V-Leiste 1000x60x16, vz

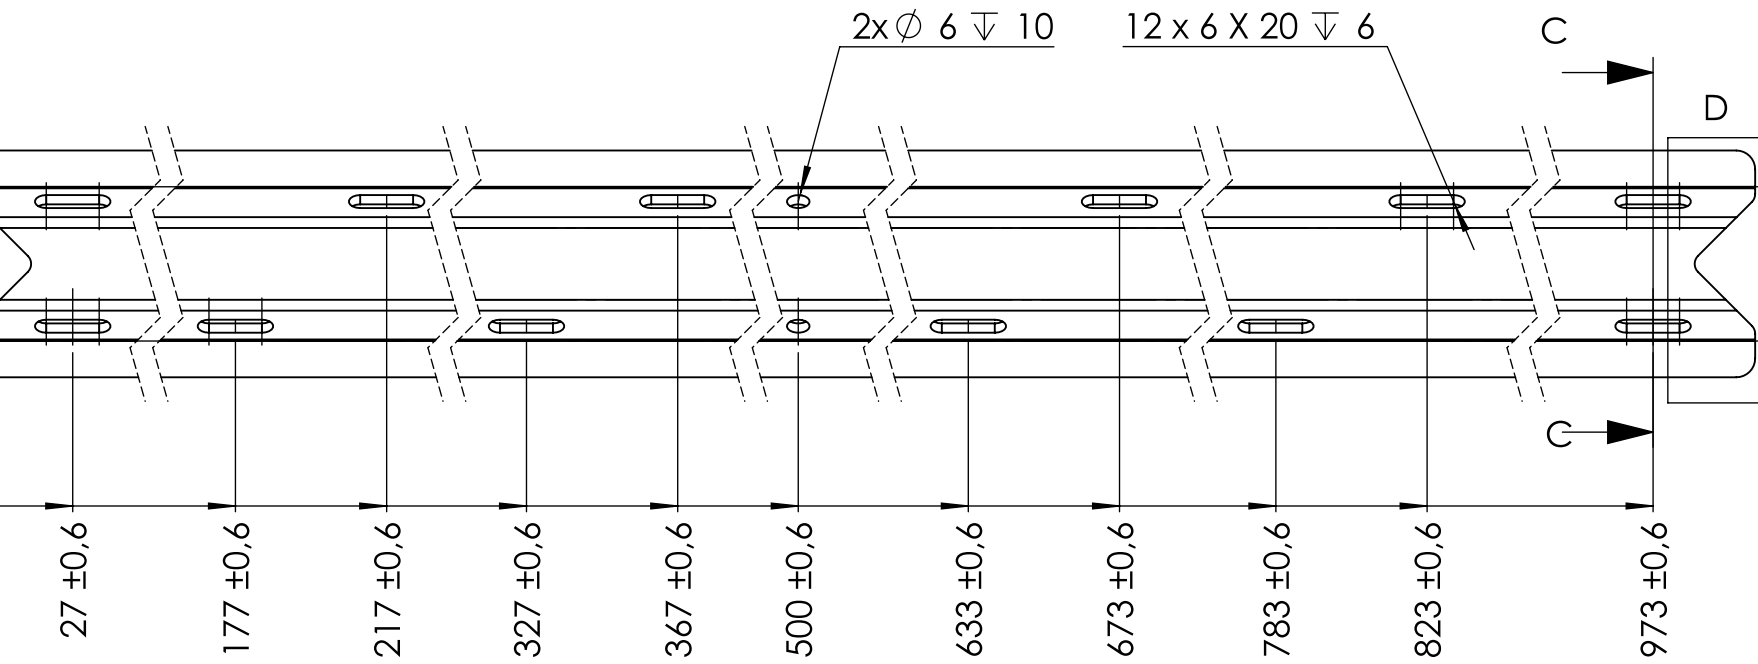
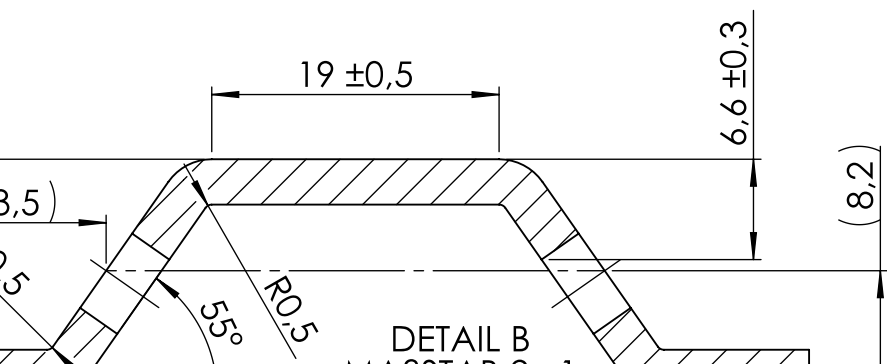
a	Position LL mit Toleranz geändert Alt 7,1 => Neu 6,6 ± 0,3 Gesamthöhe auf 15,6mm ± 0,4 geändert
Index	Change
